Watervergunning

Ons kenmerk: 0539143989

Het dagelijks bestuur van Waterschap De Dommel heeft een aanvraag ontvangen voor het wijzigen van een watervergunning. Het gaat om een wijziging van de watervergunning verleend aan de gemeente Eersel, Dijk 15 in Eersel op 7 september 2022 met kenmerk 053972332. Die vergunning gaat over het aanpassen/verleggen van b-watergangen als gevolg van de herinrichting van de Knegselsedijk in Duizel.

Toe te voegen tekening

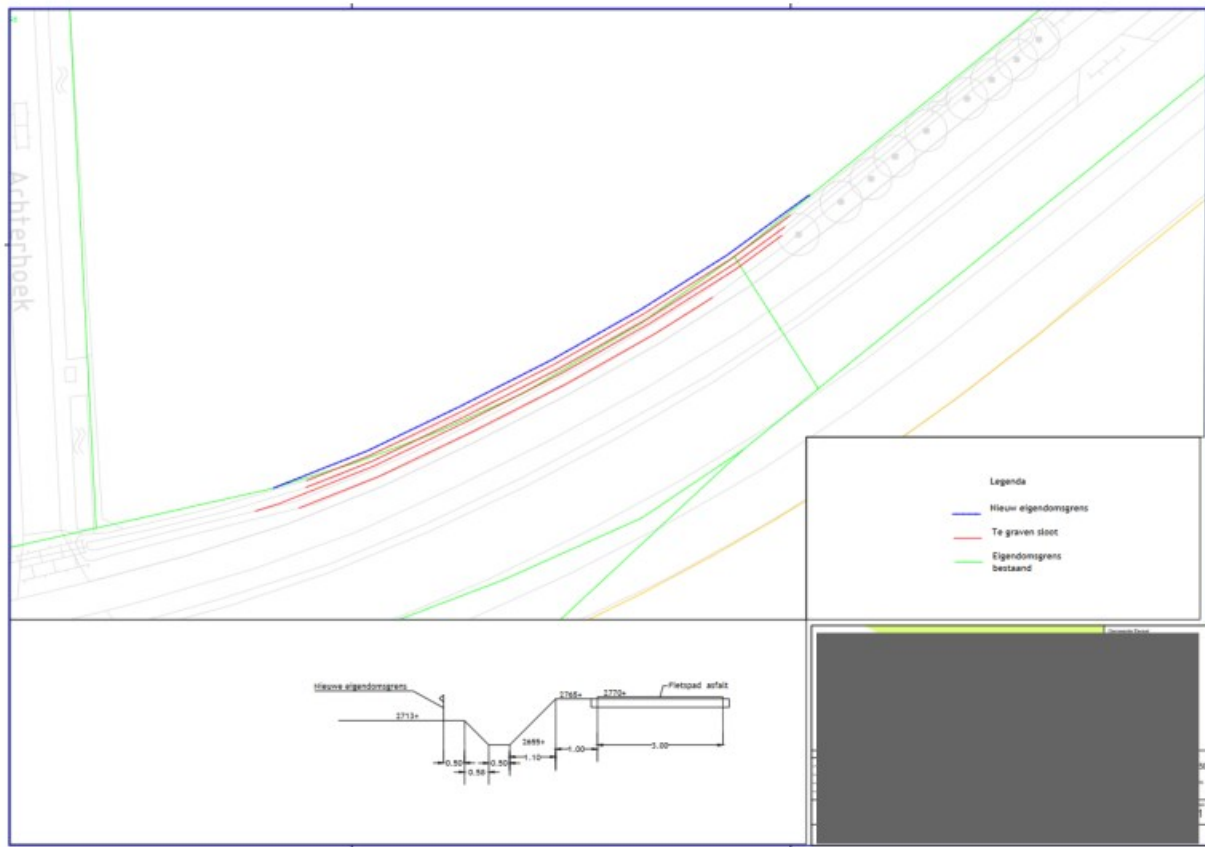
De wijziging die nu aangevraagd wordt gaat over het aanpassen van een gedeelte van de b-watergang gelegen aan de noordzijde van de Knegselsedijk. Reden voor deze aanpassing is dat het aangevraagde en voorgeschreven profiel niet paste in de beschikbare ruimte. Om die reden is er extra grond aangekocht en is er een nieuw profiel ontstaan voor dit deel van de b-watergang. Dit nieuwe profiel is uitgewerkt op tekening. De tekening wordt met dit wijzigingsbesluit toegevoegd aan de watervergunning.

- de tekening behorend bij de aanvraag om wijziging genaamd 'Reconstructie Knegselsedijk_Duiselseweg' van 23-01-2023 aan de vergunning toe te voegen;
- Voorschrift 5 te vervangen door:

5a. Het deel van de b-watrgang gelegen aan de noordzijde van de Knegselsedijk wordt aangepast volgens de tekening 'Reconstructie Knegselsedijk_Duiselseweg' van 23-01-2023;
